Komplettering av ansökan Dnr: 2021-100157, 132 kV-ledning mellan Ersbo och Stackbo respektive Ersbo och Ängsberg, Gävle kommun, Gävleborgs län.

Vattenfall Eldistribution AB vill härmed komplettera ansökan i enlighet med er begäran.

Figur 1. Utredd stolpplacering för Ersbo-Stackbo och Ersbo-Ängsberg. NVI 18 är området markerat i gult.

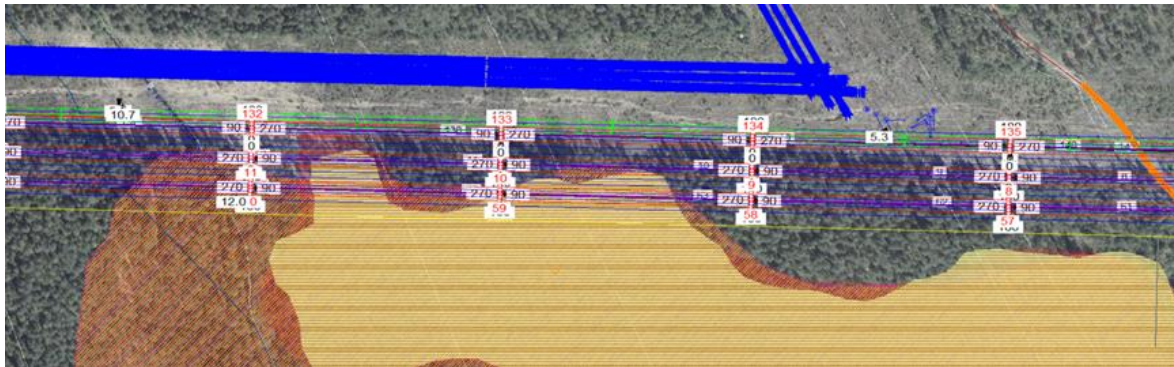
I miljökonsekvensbeskrivningen skriver ni att ledningsstolparna kommer bestå av trä, stål eller komposit (miljökonsekvensbeskrivningen sidan 25). Ni skriver också att ledningen korsar en våtmark (NVI 18) men att stolpar inom området huvudsakligen bedöms kunna undvikas (miljökonsekvensbeskrivningen sidan 49).

- Om stolpar behöver placeras i våta miljöer, vilket material och eventuell impregnering kommer då att användas? Om ni inte kan specificera vilket material som kommer användas vill vi att ni beskriver på vilket sätt miljöhänsyn kommer tas vid valet av material, till exempel i samband med detaljprojektering.

Den stolpplacering som utretts medför att det inte går att undvika området helt. Området påverkas i ytterkant av en stolpe, se figur 1 nedan.

Den planerade stolptypen är trästolpe. Trästolpar behöver impregneras för att förstärkas mot rötskador. Vattenfall Eldistribution använder inte längre trästolpar impregnerade med kreosot utan den typ av impregnering som används är ett kopparmedel tillsammans med en blandning av vegetabiliska- och mineraloljor. Impregneringen innebär åtta gånger lägre urlakning av koppar jämfört med en vanlig kopparsaltimpregnerad stolpe. De tester som gjorts visar att mängden koppar i urlakat vatten inte överstiger gränsvärdet för kranvatten¹. Impregneringsmedlet är godkänt av Kemikalieinspektionen. Någon särskild miljöhänsyn anses inte behöva beaktas.
